SUPERINTENDENCIA DE INDUSTRIA Y COMERCIO			
RAD:	12-115538- -5	FECHA:	2013-07-10 15:18:23
DEP:	2020 DIRECCION DE NUEVAS CREACIONES	EVE:	378 FASE NACIONAL INCLUIDO CAPITULO I
TRA:	11 PCT-PATENTE DE INVENCION CAPITULOS I Y II	FOLIOS:	5
ACT:	519 PRESENTACION

Asunto: Radicación: 12-115538- -5
 Trámite: 11
 Evento: 378
 Actuación: 519
 Oficio: 11839
 Folios: 5

Como resultado del Examen de Fondo realizado, con fundamento en el Artículo 45 de la Decisión 486 de la Comisión de la Comunidad Andina, se comunica:

Título de la solicitud: “Recipiente termofijo”

Figura 1 del documento D1

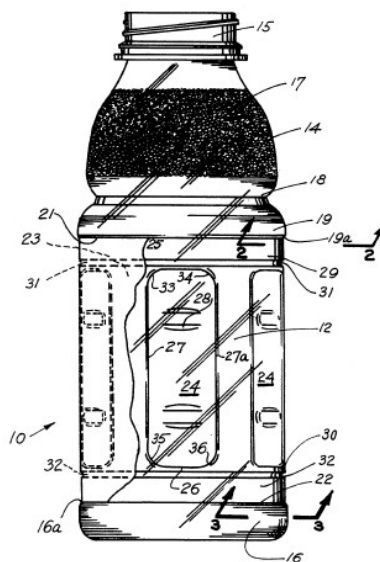
Características esenciales	D1
Un recipiente termofijo, caracterizado porque comprende:	Un recipiente de un material plástico adaptado para aplicaciones de llenado en caliente (Resumen)
Una porción de hombro; una porción de pared lateral que se extiende desde la porción de hombro a una porción base, la porción base cierra un extremo del recipiente; la porción de hombro, la porción de pared lateral y la porción base cooperan para definir una cámara de receptáculo dentro del recipiente en el cual puede llenarse el producto.	Dicho recipiente que comprende: una parte superior que incluye un cierre sellable y una porción de pared superior, una la porción inferior incluye una base de cierre de la parte inferior del recipiente, y una porción de pared lateral que es generalmente de forma tubular y que está formado integralmente con y se extiende entre dicha porción de pared superior y dicha parte inferior, (Col. 6 Líneas 46 a 52, Fig. 1)

De acuerdo a lo anterior, las características técnicas de la reivindicación 1 han sido anticipadas por el documento D1, el cual muestra un recipiente termoestable, que consta de un cuello, hombro, pared lateral y base, que posee además paneles de vacío, nervaduras o columnas, zonas circunferenciales que se funden con el borde generando una superficie de transición, una configuración simétrica y diametral opuesta de los anteriores elementos como se revela en la Figura 7, y la capacidad de cambiar de un primer a un segundo diámetro circunferencial por efecto de las presiones negativas internas.

- Reivindicación 14 a 16: Según las figuras 1 y 7 del documento D1, los paneles de vacío y las superficies circunferenciales o de transición se encuentran fundidos en bordes sobre la pared del recipiente, y son cóncavas de acuerdo a la vista transversal. (Col. 5 Líneas 46 a 50, Fig. 7).
- Reivindicación 17 a 21: De acuerdo a lo divulgado por D1, los paneles de vacío, superficies adyacentes, y otras zonas como la base están configuradas para flexionarse hacia dentro en función de la presión interna negativa *“la prevención de la pared lateral se colapse hacia dentro al tiempo que permite los paneles 24 para operar en conjunción con la parte de base 16 del recipiente para compensar la contracción de volumen del líquido de llenado en caliente como se enfría el líquido de vacío.”* (Col. 6, líneas 1 a 7).

Figura 7 del documento D1

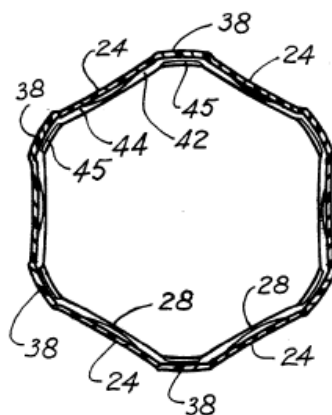
- Reivindicación 2 a 4: D1 anticipa nervaduras o columnas plegables que se extienden sobre la pared y sobre las superficies superiores (Col. 5 Líneas 46 a 50, Fig. 7).
- Reivindicación 5: La base del recipiente que se une a la pared, y que permite ayudar a compensar la contracción por el vacío son características que D1 muestra así: *"la prevención de la pared lateral se colapse hacia dentro al tiempo que permite los paneles 24 para operar en conjunción con la parte de base 16 del recipiente para compensar la contracción de volumen del líquido de llenado en caliente como se enfría el líquido de vacío."* (Col. 6, líneas 1 a 7).

- Reivindicación 6: El documento D1 menciona paneles de vacío, adaptados para flexionarse hacia dentro para contrarrestar las presiones negativas (Col. 6 Líneas 52 a 55).
- Reivindicación 7 y 12: De acuerdo a lo revelado por D1, las áreas de transición o superficies circunferenciales que se funden sobre el borde la pared del recipiente, están conectadas con los paneles de vacío, por lo cual también intervienen en el proceso de contracción en presencia de presiones de vacío. (Col. 5 Líneas 46 a 50, Fig. 7).
- Reivindicación 8 a11: Según las figuras 1 y 7 del documento D1, los paneles de vacío y las superficies circunferenciales o de transición se encuentran fundidos en bordes sobre la pared del recipiente, y son cóncavas de acuerdo a la vista transversal.(Col. 5 Líneas 46 a 50, Fig. 7).
